ふそう エアロエース、エアロクィーンの車体装置（左側ミラーステー）のリコールについて

リコール届出番号	3455	リコール開始日	平成 26 年 10 月 17 日
不具合の部位(部品名)	車体装置（左側ミラーステー）		
基準不適合状態にあると認める構造、装置又は性能の状況及びその原因	大型観光バスの手動格納式左側ミラーステーにおいて、ミラー側ステーの取付ボルトが緩み、回転部のミラー側ステー取付部に亀裂が生じるものがある。そのため、そのままの状態で使用を続けると、ミラー側ステー取付部の亀裂が進展し、最悪の場合、左側ミラーが脱落するおそれがある。		
改善措置の内容	全車両、暫定措置としてミラー側ステー取付部を点検し、亀裂が生じていた場合は回転部を新品に交換する。なお、対策が決定し次第、恒久対策品と交換する。

改 善 箇 所 説 明 図

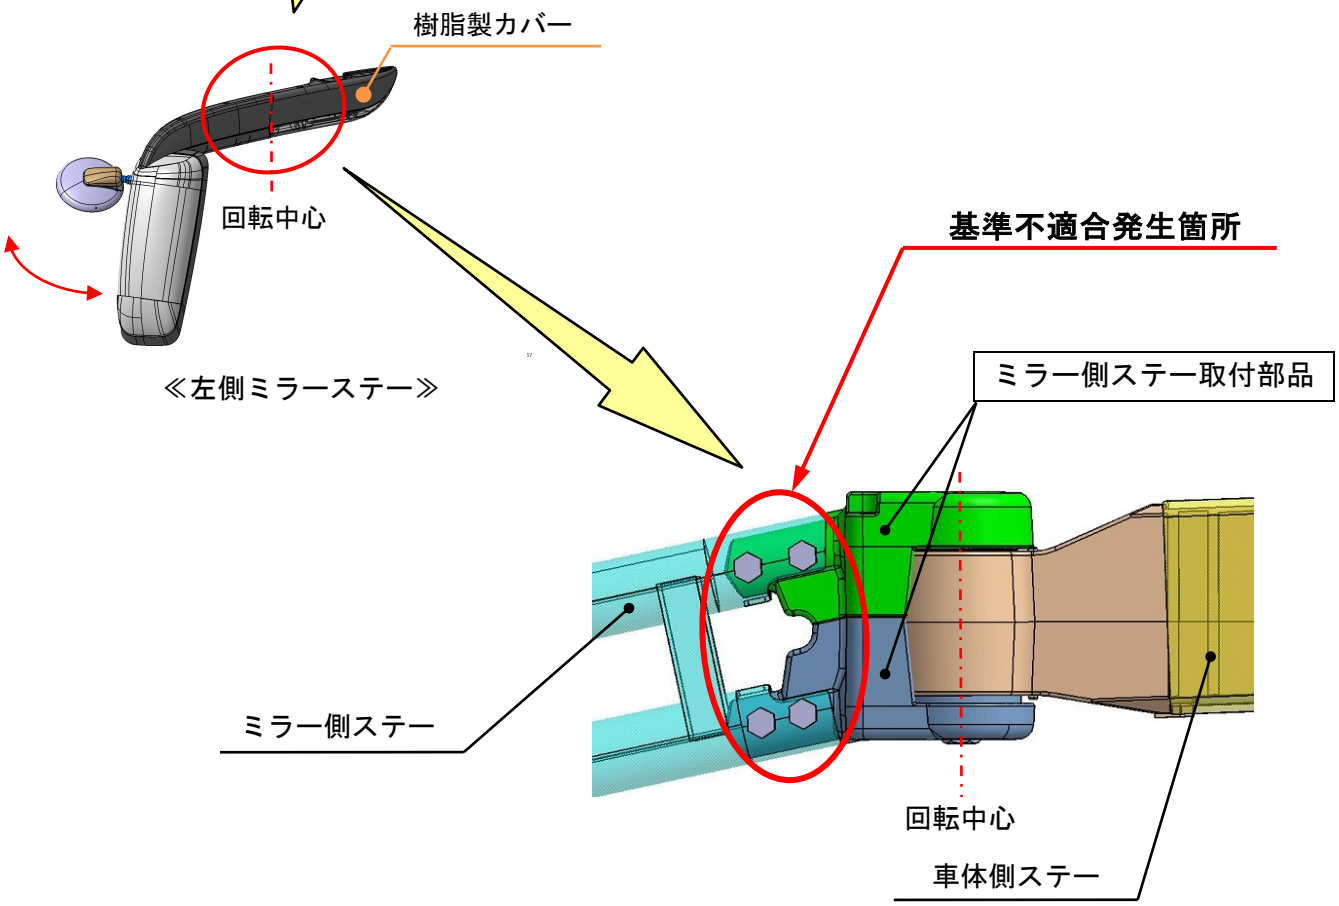
大型観光バスの手動格納式左側ミラーステーにおいて、ミラー側ステーの取付ボルトが緩み、回転部のミラー側ステー取付部に亀裂が生じるものがある。そのため、そのままの状態で使用を続けると、ミラー側ステー取付部の亀裂が進展し、最悪の場合、左側ミラーが脱落するおそれがある。

全車両、暫定措置としてミラー側ステー取付部を点検し、亀裂が生じていた場合は回転部を新品に交換する。なお、対策が決定し次第、恒久対策品と交換する。

注　：□ は、交換部品を示す。

識別：作業完了車には、車両左後方点検リッド裏の位置に「HB156」の文字が記載された白黄色のシールを貼付ける。
